Kwaliteitsteam (KT) overleg Krijgsman

13 april 2022

Toevoeging later gemaild horende bij punt 8:

Brug 27:

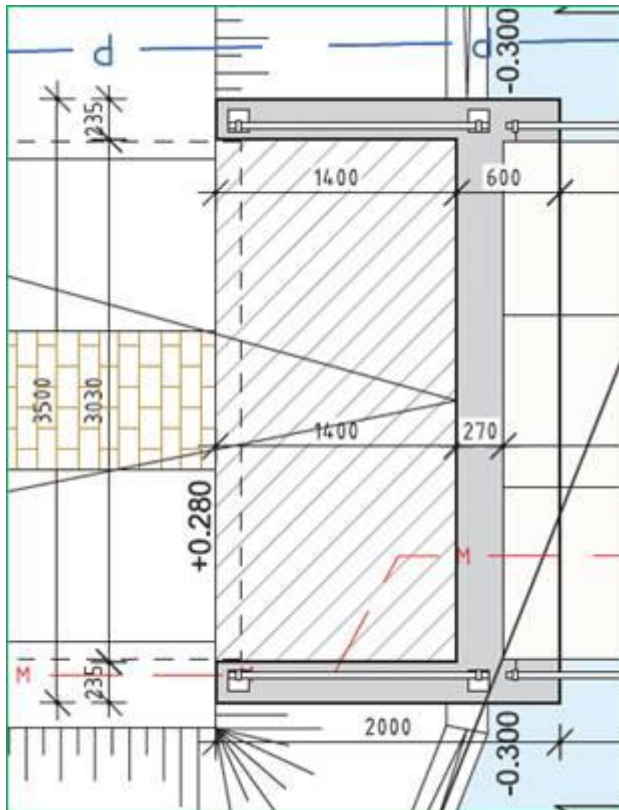
- Wat is de grijze arcering tussen het brugdek en de straat in? Op bovenaanzicht. Wilbert zei dat de bestrating door liep maar dat lijkt niet zo getekend.
- *Het deel met diagonale arcering betreft Granutonverharding, hetzelfde als de strook tussen de rijen platen (Had dezelfde arcering moeten hebben). Dit is nodig om afschot in 2 richtingen te maken zodat het goed aansluit op de betonplaten. Betonplaten kunnen we m.b.t. afschot niet in 2 richtingen leggen dus moet dit opgelost worden met elementenverharding. (Voorbeeld hoe dit er uit ziet hebben we gemaakt bij aansluiting Korte Lont met Laan der Artillerie)*

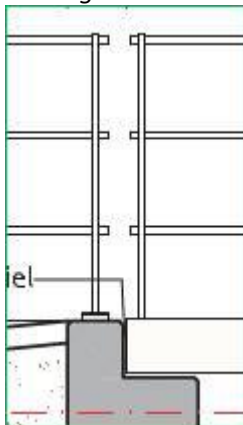
- Waarom loopt het brug hek niet door tpv de 2 staanders.
- *Het leuningdeel op het landhoofd is gemonteerd op beton, het leuningdeel op brugdek is gemonteerd op hout.*
Vanwege de verschillende uitzettingscoëfficiënten van die materialen zijn het losse leuningdelen teneinde het verschil in krimp / uitzetten op te vangen zonder dat schade aan de leuning ontstaat.
